PROJET DE PARC PHOTOVOLTAÏQUE
DES “QUATRE FERMES”
COMMUNE DE BARJOLS (83)

**MEMOIRE EN REPONSE A L’AVIS DU DIRECTEUR
DEPARTEMENTAL DES TERRITOIRES ET DE LA MER**

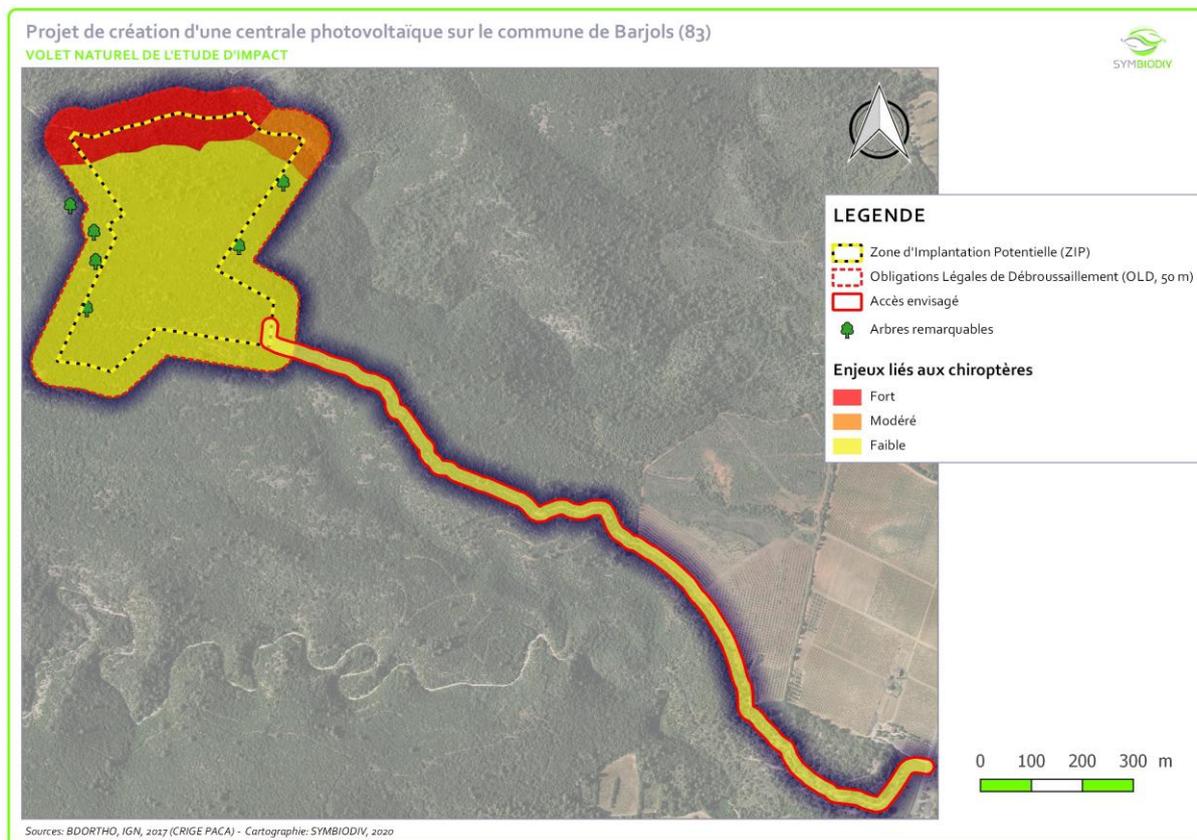
(c) Quantifier les habitats de chasse et de transits des chiroptères et réaliser des points d'écoute au sein de l'emprise du projet en complément de ceux qui ont été menés en périphérie de la zone d'implantation

Concernant les activités de chasse, elles ont bien été quantifiées sur l'aire d'étude : en effet, d'après les inventaires réalisés, les activités de chasse détectées sur le site sont faibles à très faibles pour quasiment toutes les espèces contactées. Elles dénotent de la faible attractivité des habitats présents pour les chiroptères en chasse. Néanmoins, il peut être remarqué :

- La présence du Murin à oreilles échancrées en chasse/transit, à deux saisons différentes, au niveau des milieux semi-ouverts situés au sud du site (Barjo03 et Barjo05).
- Une activité forte de Petit Rhinolophe en fin d'été au niveau des allées forestières du site, montrant leur forte utilisation par l'espèce en chasse et transit.

- Une activité exceptionnelle de Noctule de Leisler le 19 juin au niveau du ravin situé au Nord du site (Barjo04) plutôt centrée sur le milieu de la nuit et révélateur d'une intense activité de chasse.

Ainsi, cette quantification est visible sur la carte de synthèse des enjeux liés aux chiroptères puisque les secteurs de chasse remarquables constitués par le ravin situé au nord du site ont été définis comme à enjeu FORT et MODERE, et que le reste des secteurs à activité de chasse faible à très faible ont été définis comme à faible enjeu pour les chiroptères.
